FREIRAUM OTTENSEN

DAS AUTOARME QUARTIER

Sitzung des Verkehrsausschusses

Ergebnisse des Workshops zu den Planungsvarianten Ottenser Kreuz vom 18.02.2023

VARIANTE 1

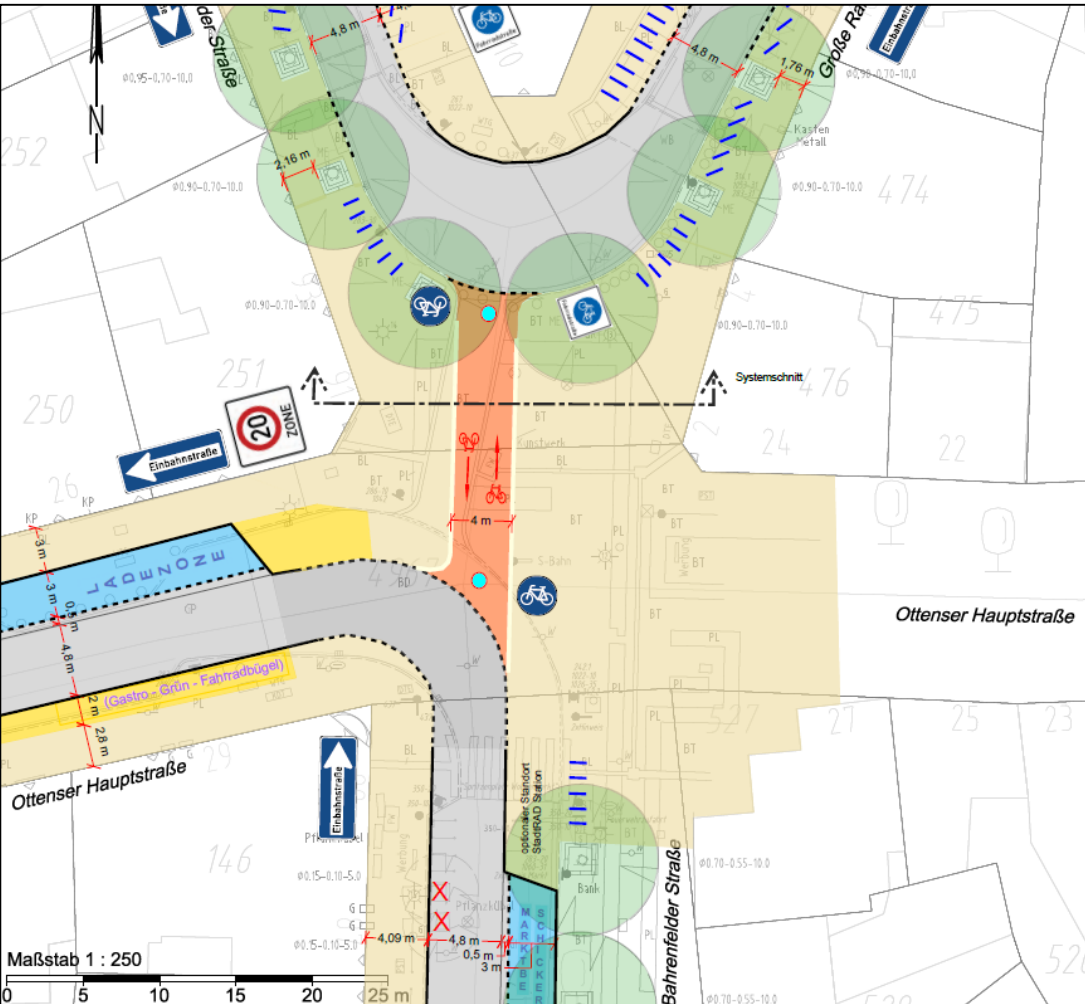
- Klare Regelung für die Begegnung zwischen Fuß- und Radverkehr gewünscht.
- Klare Regelung für den Übergang des Radverkehrs auf die Mischverkehrsflächen gewünscht.
- Tempo des Radverkehrs reduzieren.
- Aufenthaltsqualität fördern (bspw. durch Stadtmöblierung) – negative Effekte wie „Cornern“ und Lärmbelastung unterbinden

VARIANTE 3 „Fußgängerzone“

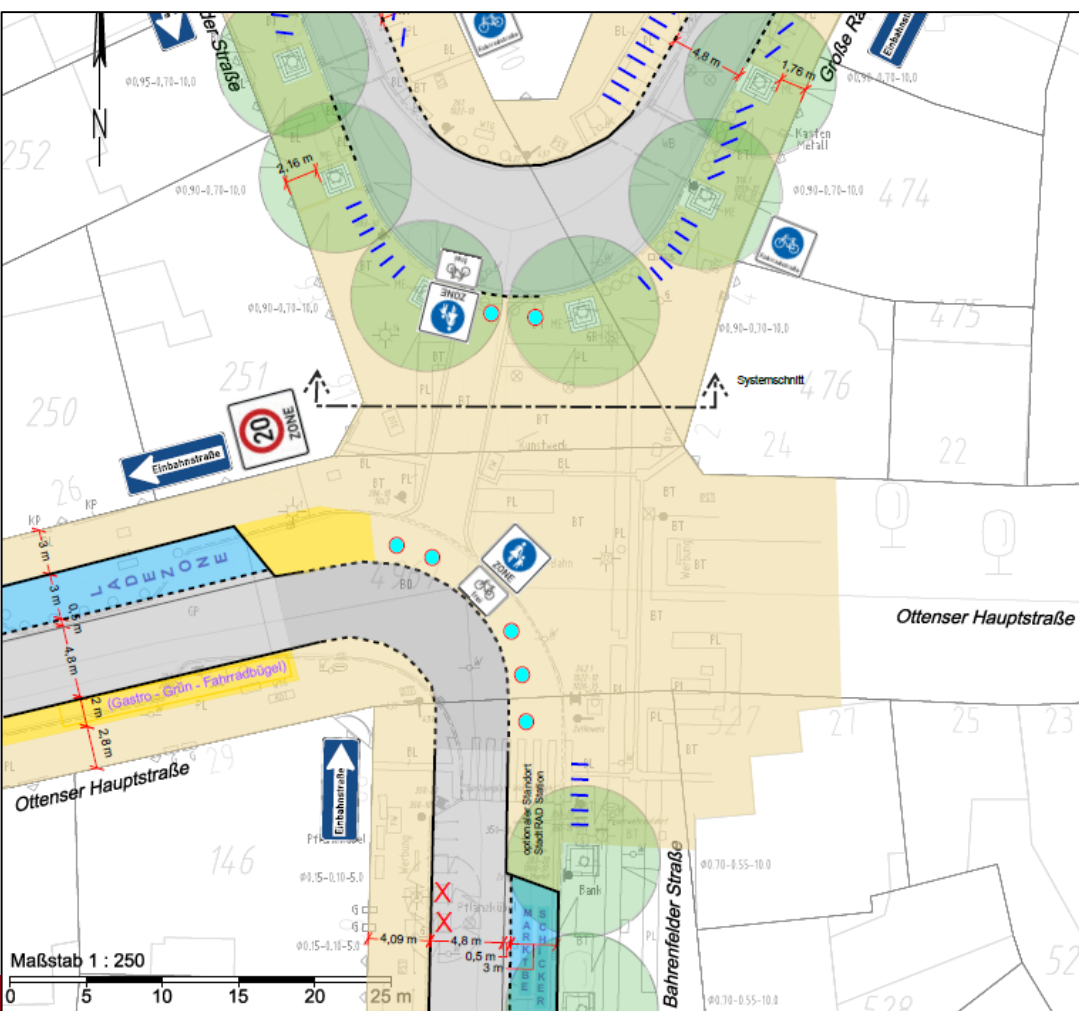
- Ottenser Kreuz hat eine identitätsstiftende Bedeutung für das Gesamtquartier.
- Gestaltungselemente gewünscht, die die Fläche als Begegnungsort unterstützen.
- Klare Regelung für die Begegnung zwischen Fuß- und Radverkehr gewünscht.
- Klare Regelung für den Übergang des Radverkehrs auf die Mischverkehrsflächen gewünscht.
- Sicherheit des Fußverkehrs sollte im Vordergrund stehen.
- Aufenthaltsqualität fördern unter der Bedingung, negative Effekte wie „Cornern“ und Lärmbelastung zu unterbinden
